ふそう エアロエース、エアロクィーンの緩衝装置（ラテラルロッド&スタビライザーブラケット）
のリコールについて

リコール届出番号	5660	リコール開始日	令和7年6月6日
基準不適合状態にあると認める構造、装置又は性能の状況及びその原因	ラテラルロッド&スタビライザーブラケットにおいて、溶接作業の指示が不適切なため、内部プレートの溶接が仮溶接となっている。そのため、そのままの状態で使用を続けると、当該ブラケットに亀裂が生じるおそれがある。		
改善措置の内容	全車両、ラテラルロッド&スタビライザーブラケットに取付けられている内部プレートの溶接を、正規状態に溶接し直す。また、当該ブラケットを点検し、亀裂の発生が認められた場合は補修する。

改善箇所説明図

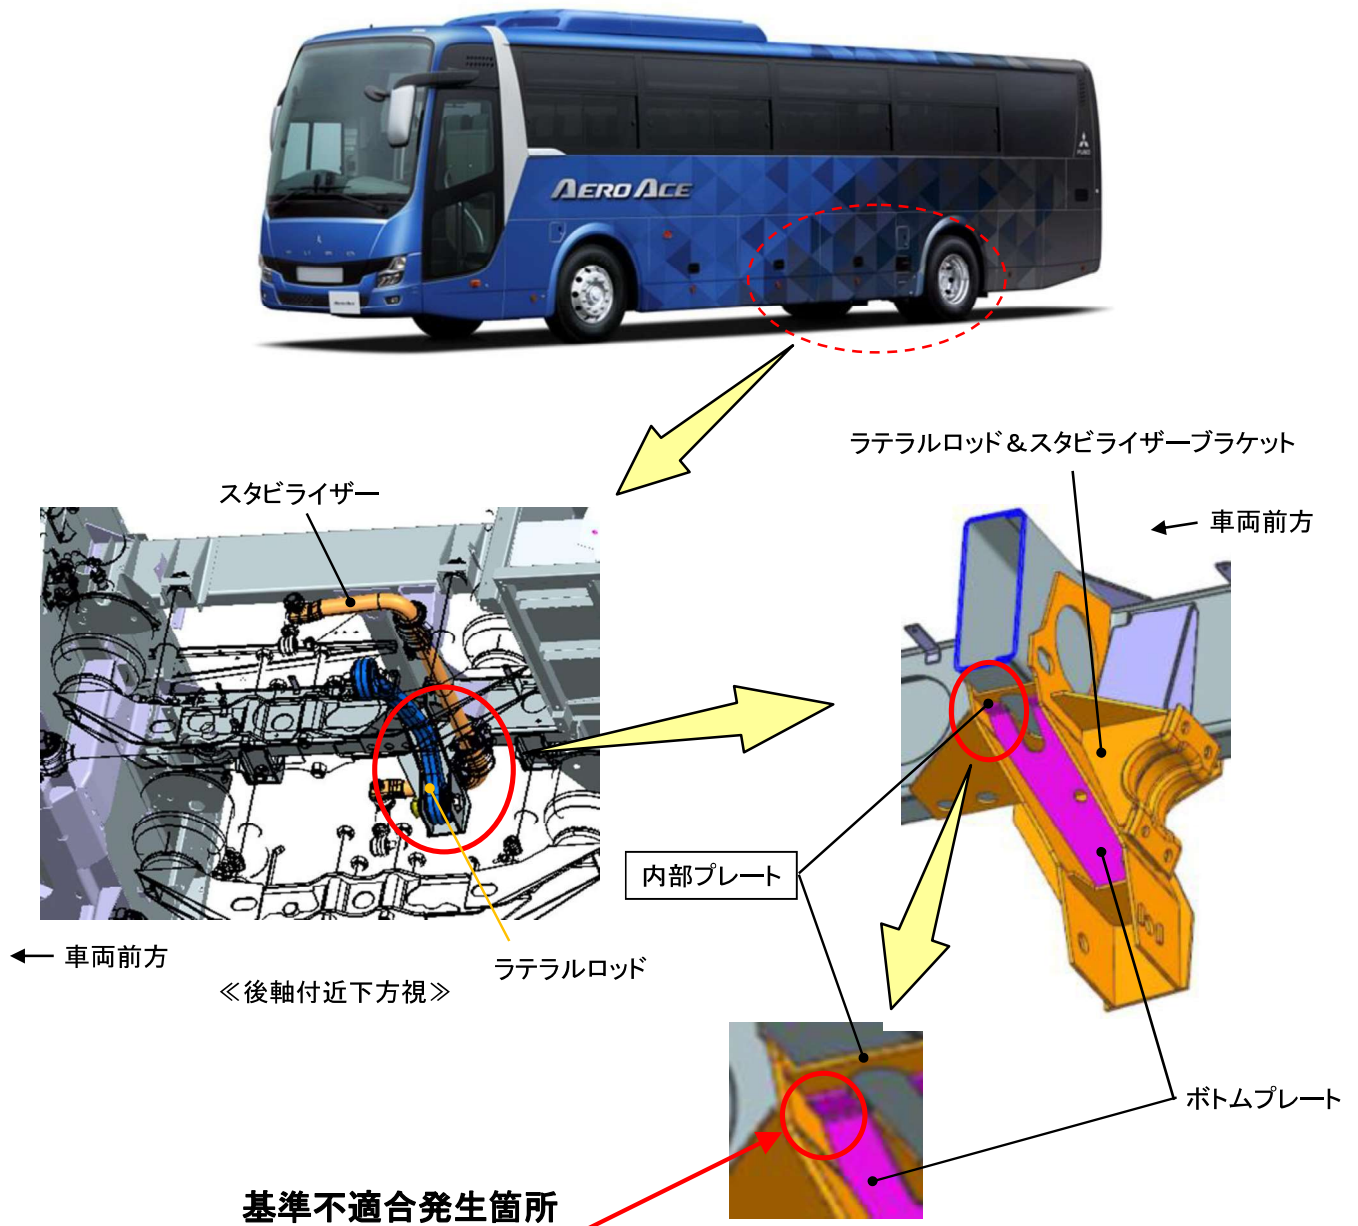
ラテラルロッド&スタビライザーブラケットにおいて、溶接作業の指示が不適切なため、内部プレートの溶接が仮溶接となっている。そのため、そのままの状態で使用を続けると、当該ブラケットに亀裂が生じるおそれがある。

全車両、ラテラルロッド&スタビライザーブラケットに取付けられている内部プレートの溶接を、正規状態に溶接し直す。また、当該ブラケットを点検し、亀裂の発生が認められた場合は補修する。

注：□ は正規状態に溶接し直す部品を示す。

識別：作業完了車には、車両左後方点検リッド裏に白色ペイントを塗布する。
